ANALYSE DE L'ETUDE D'UN PROJET D'AMENAGEMENT CYCLABLE AVENUE DE TERVUEREN du bureau français ISR (ingénierie Sécurité Routière)

Cette étude de sécurité française du 14/5/2019, assez bien détaillée, a été réalisée pour analyser la sécurité du projet initial que proposait la région et le ministre de l'époque, Pascal SMET pour l'avenue de Tervueren. Ce projet initial comprenait le rond-point Montgomery hautement accidentogène et décrié comme tel aujourd'hui tant par les communes d'Etterbeek et de WSP que par les riverains.

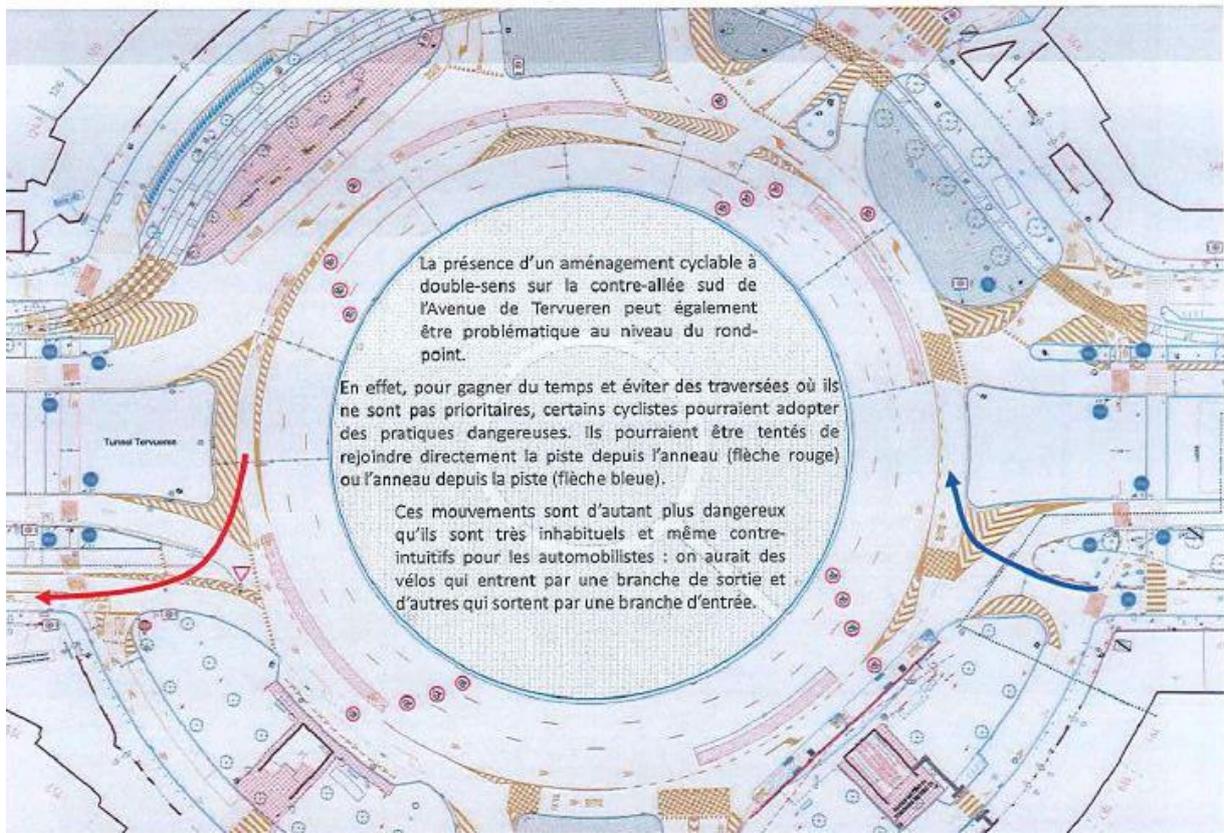
Ce projet d'aménagement du giratoire de Montgomery est beaucoup trop complexe et multiplie les risques de ne pas voir un cycliste, là où on ne l'attend pas.

L'étude française aborde les problèmes sécuritaires des ronds-points en général (pages 21 à 23) et du rond-point Montgomery en particulier (pages 46 à 56) et arrive à la conclusion que la situation actuelle (17 points de conflits) est beaucoup moins accidentogène que le projet (28 points de conflits) et recommande, comme suggéré dans nos courriers aux autorités, l'utilisation des contre-allées (page 52) pour les cyclistes moins expérimentés et éventuellement l'usage du rond-point central pour les plus expérimentés au centre des bandes, comme les voitures (tous à 30 Km/h maximum et dans le même sens, y compris les cyclistes). L'étude française insiste sur « *un aménagement qui doit être le plus simple possible pour éviter les sentiments illusoires de sécurité* » et l'usage principal des contre-allées du rond-point pour les cyclistes mériterait d'être approfondi : il réduirait sérieusement les conflits résultant du nombre de croisements dans le square Montgomery.

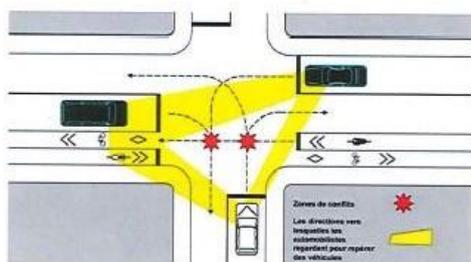
Le plan d'imposer, pour une période appelée test que la Commune d'Etterbeek espère provisoire (?), une piste bidirectionnelle sur la contre-allée sud est dangereux.

L'étude de sécurité française signale et illustre (croquis page 51 ci-dessus) la problématique de passages dangereux avec des cyclistes à contresens entrant vers la piste vélo par une branche de sortie (Etterbeek sud) ou sortant de la piste vélo sur une branche d'entrée dans la contre-allée (WSP sud).

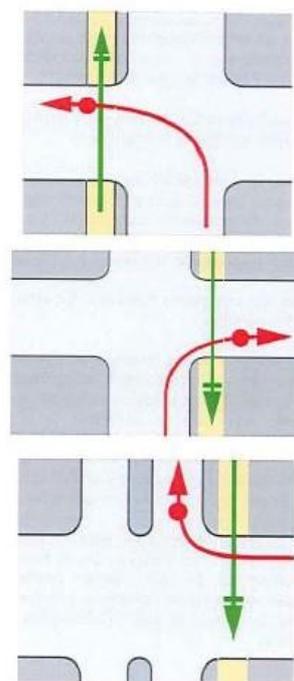
On peut voir sur les croquis ci-contre les schémas de scénarios types d'accidents impliquant un cycliste circulant sur une piste cyclable bidirectionnelle. Dans ce genre de cas, on peut voir que le cycliste se situe a priori dans le champ de vision de l'automobiliste. L'arrivée du cycliste « à contresens » surprend l'automobiliste, qui ne s'attend pas à ce conflit et concentre généralement son attention sur la voie dans laquelle il s'engage.

Le schéma ci-dessus présente les prises d'information généralement réalisées par les automobilistes lorsqu'ils arrivent à un croisement. On peut voir ici que le cycliste roulant à gauche sur la voie horizontale ne se trouve dans aucune des zones de prise d'information des trois conducteurs.

Dans l'Analyse détaillée d'accidents de cyclistes survenus en Région de Bruxelles-Capitale de 2010 à 2013, les accidents impliquant des cyclistes sur piste cyclable bidirectionnelle représentaient environ 23% (28 cas sur 123) des accidents se produisant en intersection (hors giratoires). On peut à cela ajouter 8 cas s'étant produits au niveau d'un accès riverain.

C'est pourquoi la plupart des guides d'aménagement ne recommande pas l'aménagement de pistes cyclables bidirectionnelles en milieu urbain, en particulier lorsqu'il y a de nombreux croisements ou accès riverains.

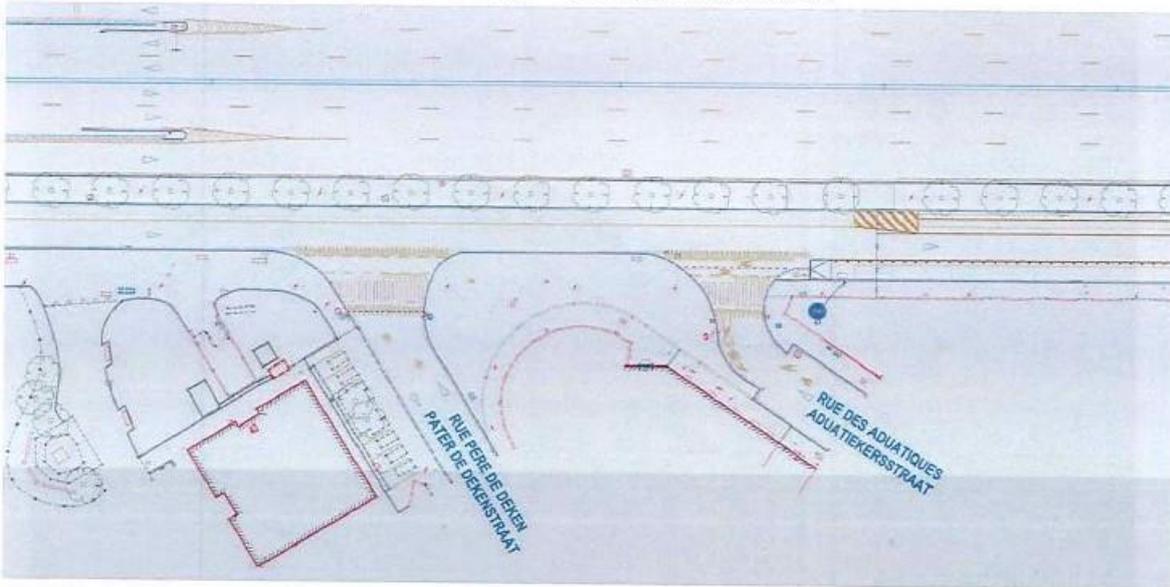
Les usagers sortant de la Rue du Père de Deken ou de la Rue des Aduatiques doivent tourner à droite obligatoirement, sur la contre-allée. Ils regardent donc à gauche, pour voir si un véhicule arrive et s'engagent le plus souvent sans regarder à droite.

Un cycliste circulant sur la piste cyclable, en direction de l'ouest (à contresens de la contre-allée), risque fort de ne pas être détecté par un usager qui tourne à droite pour s'engager sur la contre-allée. Le jour où nous sommes arrivés à Bruxelles pour notre travail de terrain, un accident dramatique s'est produit dans le département de l'Oise (au nord de Paris), selon le scénario décrit ci-dessus.

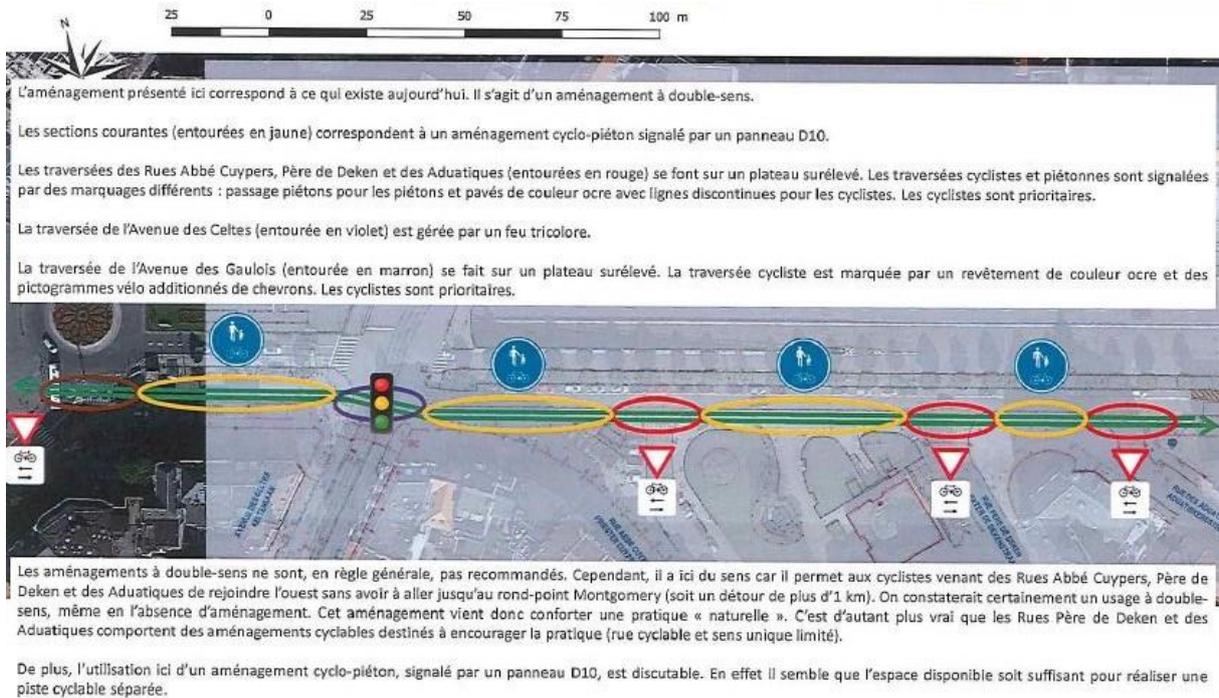
Nous avons pensé que cet accident méritait d'être relaté dans cette étude, car son scénario correspond à ce qui pourrait se passer avec le projet actuel.
